JIM-493

Change part&product Name/更改零部件产品的名称(简要描述)

博世	Design Change Review Sheet 设计变更评审表	Version 13 Effective date: 2024-11-23th
Confidential		Design Change Request No. 24_132
1. Function&Performance will be influenced? / 系统性能影响? ☐ yes/是 ☐ no/否		
If Yes, System impact evaluation? 如果是, 系统影响评估? (如果是初次样件放行, 空白处请说明样件目的) Whether need sample to test? Plan? 是否需要样件进行验证? 计划? Whether the catalyst information is confirmed? 催化剂信息是否确认? (物料号、图纸、SPEC)		System/签名
1/10, 1/12 减涂覆 spec. 待定, 参考 1/9 和 1/8 测试结果		Catalyst/签名 张江泉

PDEC R24-132

PDECR 24-132

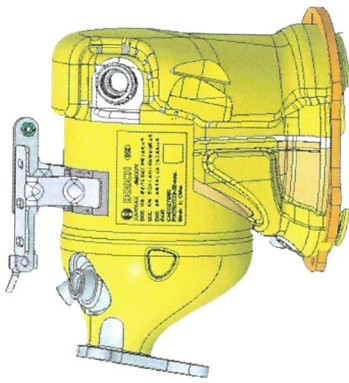
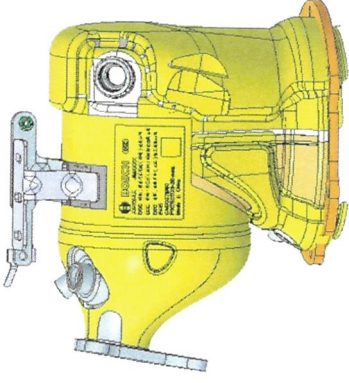
零件号	零件名称	Project	样件阶段	变更来源
	F01Z50181Y-00	DOC UNIT	JIM-493	A	BOSCH/Customer
	变更后				
变更描述	 DOC UNIT: F01Z5017X9-01 DOC WELDING: F01Z5017XA-01 DOC CANNING: F01Z5017NM-01 DOC CATALYST: F01Z50178N-00  DOC UNIT: F01Z50181Y-00 DOC WELDING: F01Z50181Z-00 DOC CANNING: F01Z50182A-00 DOC CATALYST: F01Z50178L				
变更原因	系统工程师要求释放DOC 65g新鲜样件做实验;				
风险点 (影响)	无				
验证方法	无

PDECR 24-132

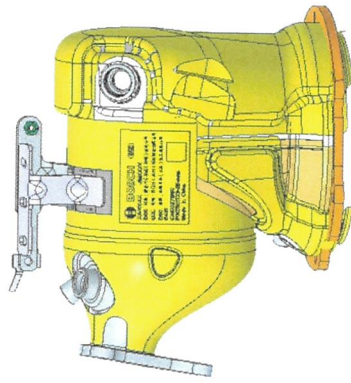
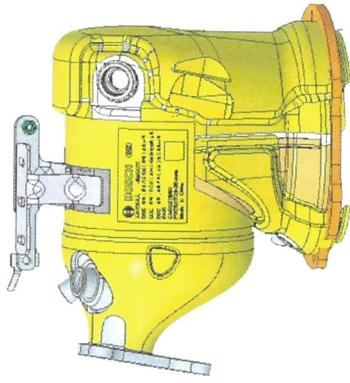
零件号		零件名称	Project	样件阶段	变更来源
F01Z50181Y-51		DOC UNIT	JIM-493	A	BOSCH/Customer
		变更前	变更后		
变更描述	 DOC UNIT: F01Z5017X9-01 DOC WELDING: F01Z5017XA-01 DOC CANNING: F01Z5017NM-01 DOC CATALYST: F01Z50178N-00		 DOC UNIT: F01Z50181Y-51 DOC WELDING: F01Z50181Z-51 DOC CANNING: F01Z50182A-51 DOC CATALYST: F01Z50178R-00		
变更原因	系统工程师要求释放DOC 65g老化样件做实验;				
风险点 (影响)	无				
验证方法	无

PDECR 24-132

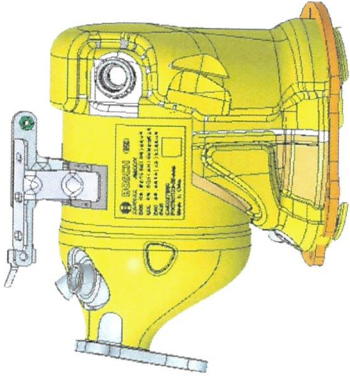
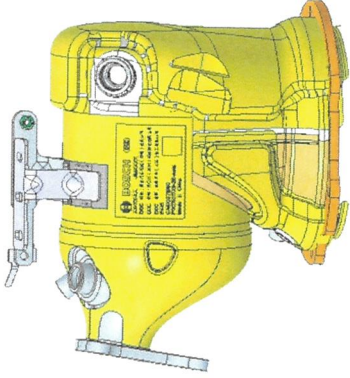
零件号		零件名称	Project	样件阶段	变更来源
F01Z5017X9-25		DOC UNIT	JIM-493	A	BOSCH/Customer
		变更后			
变更描述

DOC UNIT: F01Z5017X9-01 DOC WELDING: F01Z5017XA-01 DOC CANNING: F01Z5017NM-01 DOC CATALYST: F01Z50178N-00	DOC UNIT: F01Z5017X9-25 DOC WELDING: F01Z5017XA-25 DOC CANNING: F01Z5017NM-25 DOC SUBSTRATE: F01Z501887		
变更原因		系统工程师要求释放DOC可拆白载体样件做标定实验;			
风险点（影响）		无			
验证方法		无

PDECR 24-132

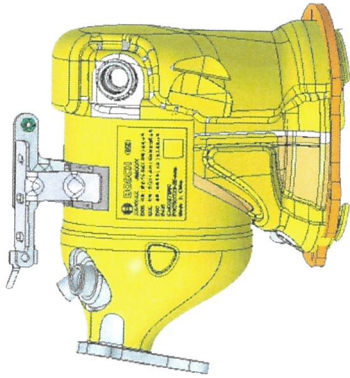
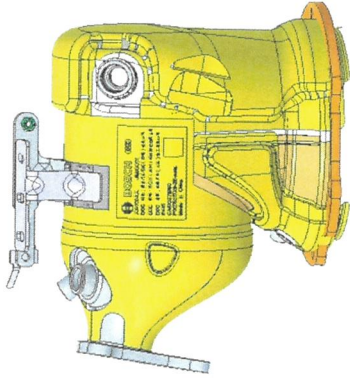
零件号	零件名称	Project	样件阶段	变更来源
	F01Z5017X9-31	DOC UNIT	JIM-493	A	BOSCH/Customer
	变更后				
变更描述	 DOC UNIT: F01Z5017X9-01 DOC WELDING: F01Z5017XA-01 DOC CANNING: F01Z5017NM-01 DOC CATALYST: F01Z50178N-00  DOC UNIT: F01Z5017X9-31 DOC WELDING: F01Z5017XA-31 DOC CANNING: F01Z5017NM-31 DOC CATALYST: F01Z50178N-31				
变更原因	系统工程师要求释放DOC可拆1/6涂敷样件做标定实验;				
风险点 (影响)	无				
验证方法	无

PDECR 24-132

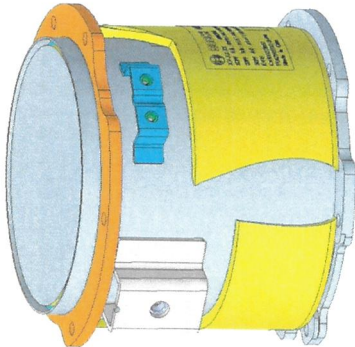
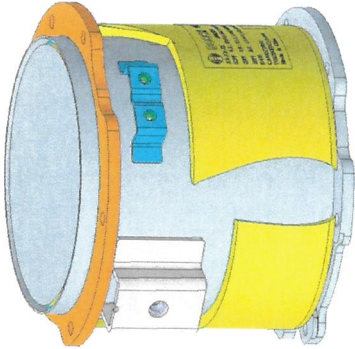
零件号	零件名称	Project	样件阶段	变更来源
	F01Z5017X9-32	DOC UNIT	JIM-493	A	BOSCH/Customer
变更描述	变更前				
	 DOC UNIT: F01Z5017X9-01 DOC WELDING: F01Z5017XA-01 DOC CANNING: F01Z5017NM-01 DOC CATALYST: F01Z50178N-00  DOC UNIT: F01Z5017X9-32 DOC WELDING: F01Z5017XA-32 DOC CANNING: F01Z5017NM-32 DOC CATALYST: F01Z50178N-32				
变更原因	系统工程师要求释放DOC可拆1/8涂敷样件做标定实验;				
风险点 (影响)	无				
验证方法	无

PDECR 24-132

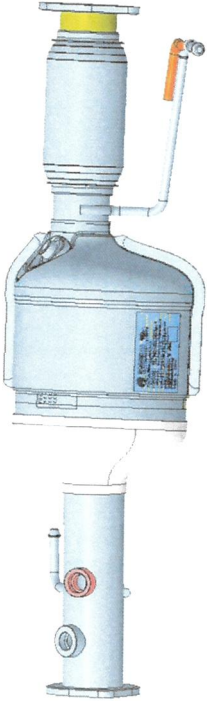
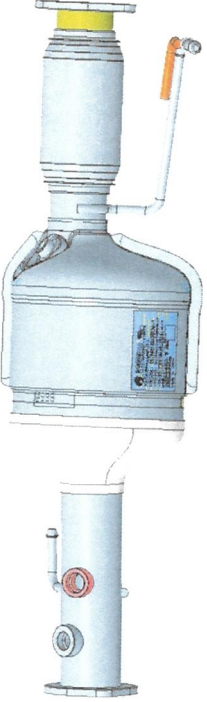
零件号		零件名称	Project	样件阶段	变更来源
F01Z5017XC-25		DOC UNIT	JIM-493	A	BOSCH/Customer
		变更前	变更后		
变更描述	 SDPF UNIT: F01Z5017XC-01 SDPF WELDING: F01Z5017XD-01 SDPF CANNING: F01Z5017NP-01 SDPF CATALYST: F01Z5017WM-00		 SDPF UNIT: F01Z5017XC-25 SDPF WELDING: F01Z5017XD-25 SDPF CANNING: F01Z5017NP-25 SDPF SUBSTRATE: F01Z5102DF-00		
变更原因	系统工程师要求释放DPF可拆白载体样件做标定实验;				
风险点（影响）	无				
验证方法	无

PDECR 24-12832

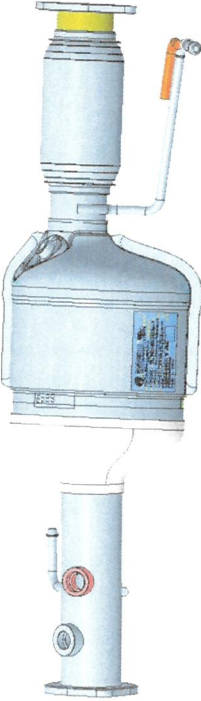
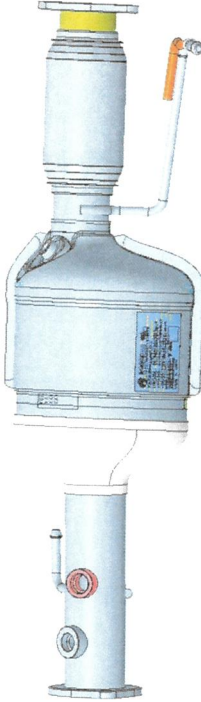
零件号		零件名称	Project	样件阶段	变更来源
F01ZH003FV-36		SCR UNIT	JIM-493	A	BOSCH/Customer
		变更后			
变更描述		 SCR UNIT: F01ZH003FV-02 SCR WELDING: F01Z5017W9-01 SCR CANNING: F01Z5017WA-01 SCR CATALYST: F01Z501891  SCR UNIT: F01ZH003FV-36 SCR WELDING: F01Z5017W9-36 SCR CANNING: F01Z5017WA-36 SCR CATALYST: F01Z50180N-36			
变更原因		系统工程师要求释放SCR 1/9涂敷样件做标定实验;			
风险点 (影响)		无			
验证方法		无

PDECR 24-12832

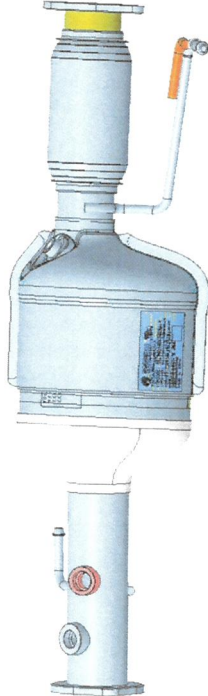
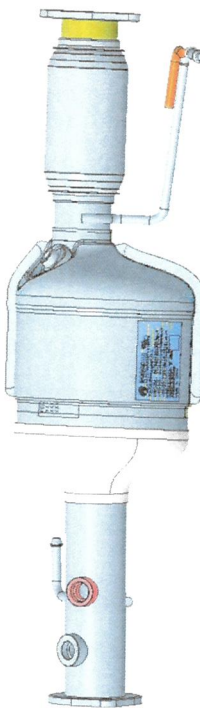
零件号		零件名称	Project	样件阶段	变更来源
F01ZH003FV-37		SCR UNIT	JIM-493	A	BOSCH/Customer
		变更前			
变更描述					
		SCR UNIT: F01ZH003FV-02			
		SCR WELDING: F01Z5017W9-01			
		SCR CANNING: F01Z5017WA-01			
		SCR CATALYST: F01Z501891

SCR UNIT: F01ZH003FV-37			
		SCR WELDING: F01Z5017W9-37			
		SCR CANNING: F01Z5017WA-37			
		SCR CATALYST: F01Z50180N-37			
变更原因		系统工程师要求释放SCR 1/10涂敷样件做标定实验;			
风险点 (影响)		无			
验证方法		无

PDECR 24-128 } 2

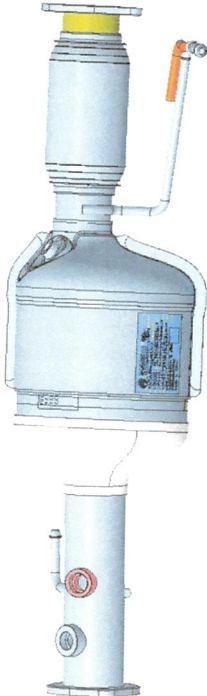
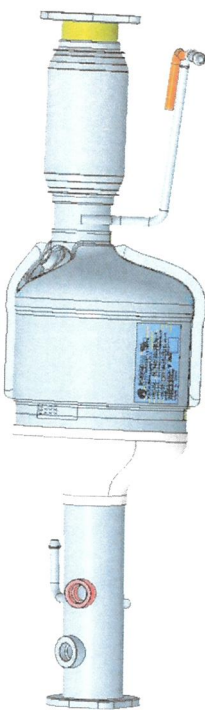
零件号	零件名称	Project	样件阶段	变更来源	
F01ZH003FV-38	SCR UNIT	JIM-493	A	BOSCH/Customer	
变更前		变更后			
变更描述	 SCR UNIT: F01ZH003FV-02 SCR WELDING: F01Z5017W9-01 SCR CANNING: F01Z5017WA-01 SCR CATALYST: F01Z501891  SCR UNIT: F01ZH003FV-38 SCR WELDING: F01Z5017W9-38 SCR CANNING: F01Z5017WA-38 SCR CATALYST: F01Z50180N-38				
	变更原因	系统工程师要求释放SCR 1/12涂敷样件做标定实验;			
	风险点（影响）	无			
	验证方法	无
